Ministerie van Infrastructuur en Waterstaat
Postbus 20951
2500 EZ 'S-GRAVENHAGE

Datum	Ons kenmerk	Aantal pagina's
24 februari 2022	11206803-009-BGS-0001	1 van 31
Contactpersoon	Doorkiesnummer	E-mail

Second opinion technische restlevensduur aangepaste stalen damwandconstructie waterzijde EMK-terrein

Figuur C1 Hydra-NL uitvoer locatie NM_1_14-2_dk_00259, locatie aangeven met gele stip

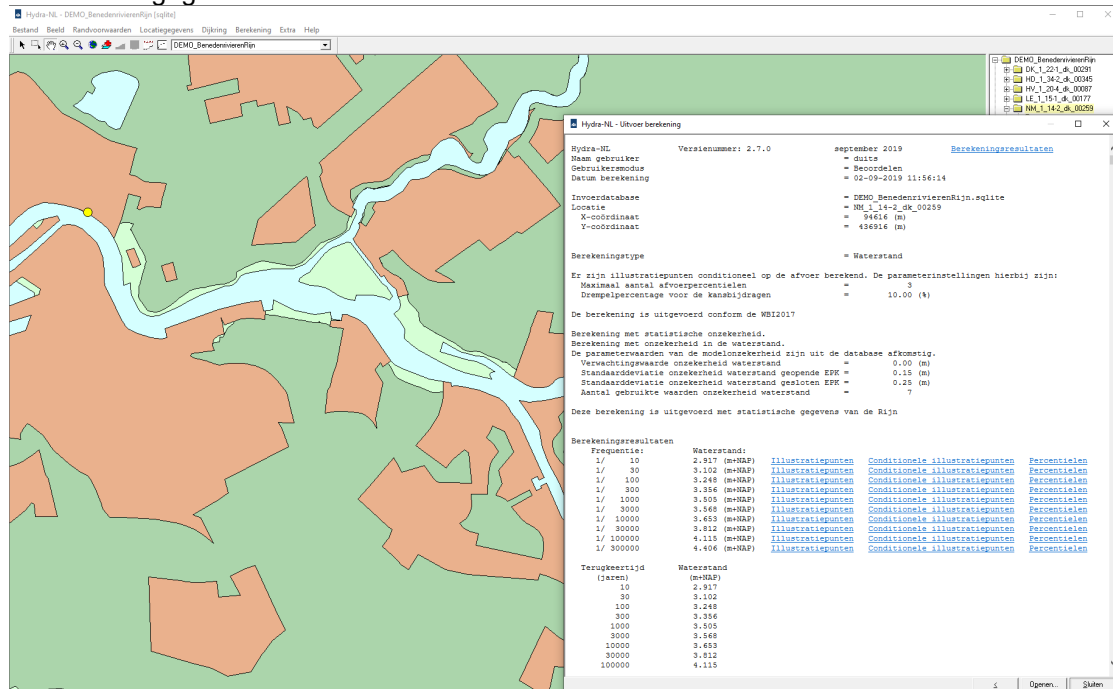
Uit Figuur C1 blijkt dat voor een herhaaltijd van $h_1 = 10$ jaar de hoge buitenwaterstand waterstand $h_1 = \text{NAP} + 2,917 \text{ m}$ is en voor een herhaaltijd van $T_2 = 100$ jaar is dat $h_2 = \text{NAP} + 3,248 \text{ m}$.

$$h_{d;\gamma_{\text{geo}};RC2;hoog} = 2,917 + \log\left(\frac{72,8}{10}\right) \times (3,248 - 2,917) = \text{NAP} + 3,20 \text{ m}$$

$$h_{k;hoog} = 2,917 + \log \frac{\left(\frac{15}{10}\right)}{\log\left(\frac{100}{10}\right)} \times (3,248 - 2,917) = NAP + 2,98 m$$

Figuur D3 Rekenwaarde van de dikteafname sinds 1990 van de damwand in de zone boven bodemniveau uitgaande van NEN6766 [8] in bodemtype II. Eenzijdig gecoat op $t= 23$ intacte coating en op $t=29$ jaar volledig falende coating

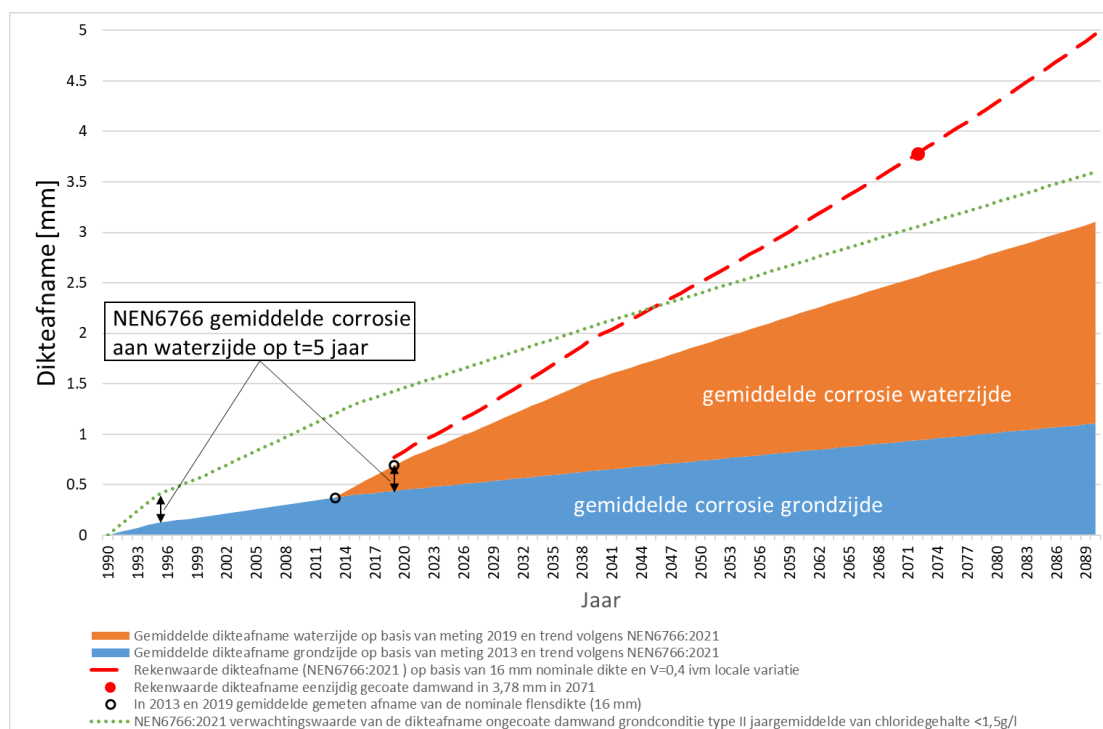
In 2013 was de nominale flensdikteafname op een niveau van circa NAP 0,65 m gemiddeld 0,37 mm. Uitgaande van deze 0,37 mm en de hiervoor vermelde gelijkvormigheid kan prognose van de dikteafname van de grondzijde als functie van de tijd worden bepaald, zie Figuur D3 in blauw weergegeven.

In 2019 was de gemiddelde nominale flensdikteafname op 4 en 6 m vanaf de bovenzijde van de damwand 0,69 mm en de prognose van de grondzijde was 0,44 mm er is aangenomen dat het verschil van 0,25 mm de dikteafname van de waterzijde betrof. Vervolgens is gekeken na hoeveel jaar deze waarde bij een ongecoate wand optrad (verschil tussen groen stippellijn en blauw dat blijkt na ~5 jaar te zijn). Vervolgens is het verschil tussen deze lijnen na 5 jaar verschoven vanaf 2019 in oranje uitgezet in Figuur D3 met een lineair verloop tussen 2013 en 2019.

Vervolgens is voor de flensdikte de rekenwaarde van de dikteafname bepaald volgens de methode van de NEN6766 waarbij arbitrair is gekozen voor een naar 0,4 verlaagde variatiecoëfficiënt¹³ in plaats van de standaardwaarde van 0,5 die gebaseerd is op de landelijke variatie en hier de variatie beperkter lijkt te zijn. De werkelijk van toepassing zijnde variatie kan met het metingen volgens CROW-protocol [15] worden bepaald over meer dan 10 jaar wanneer lokale effecten van het moment van falen van de coating minder meespelen.

Figuur D4 *Rekenwaarde van de dikteafname sinds 1990 zone beneden bodemniveau van een dubbelzijdig met grondbelegde damwand conform NEN6766 [8] in grondtype II. Eenzijdig gecoat met falen van de coating na 23 jaar en zone zonder coating*

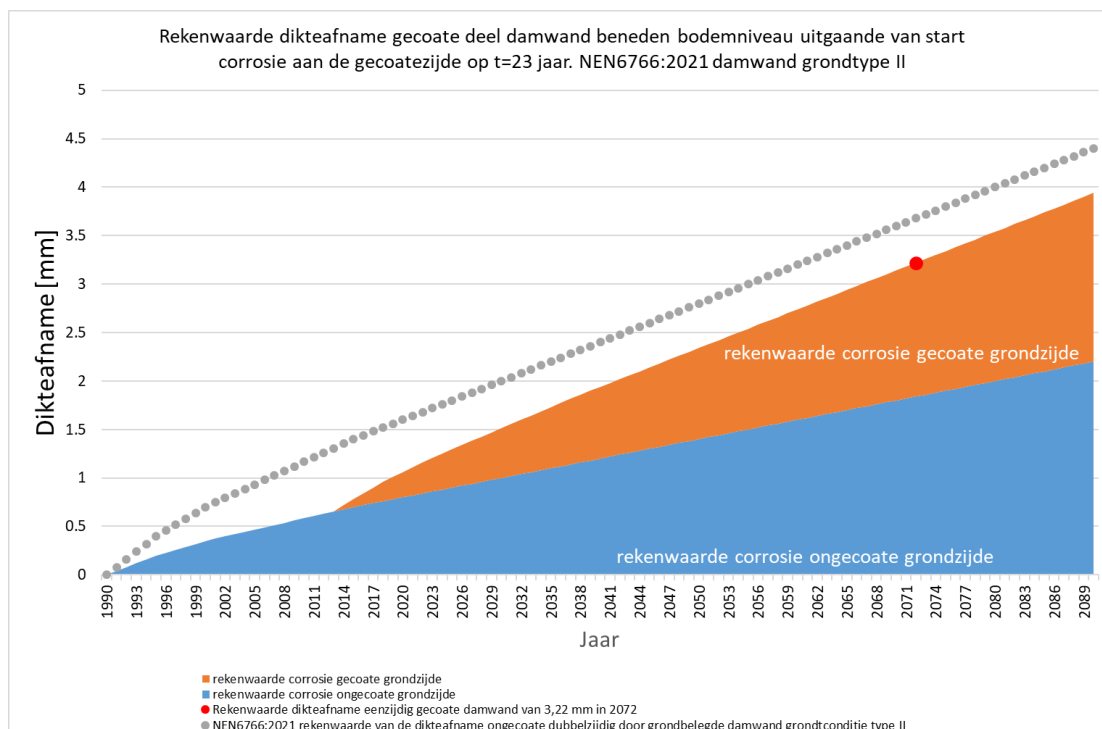
Voor de volledigheid is er nog een analyse gemaakt voor de het gedeelte beneden bodemniveau waar de damwand volledig door de grond omsloten is. De NEN6766 geeft hiervoor de in Tabel D2 met een blauw kader aangegeven waarden. Aangezien beneden het bodemniveau ook zones met grondconditie type I¹⁴ voorkomen is voor tot op de diepte waar de damwand voor zien is van coating (NAP -8 m) beide typen een grafiek opgesteld, zie Figuur D4 en D5. Hierbij is voor de eenvoud ervan uitgegaan dat de coating na 23 jaar in een
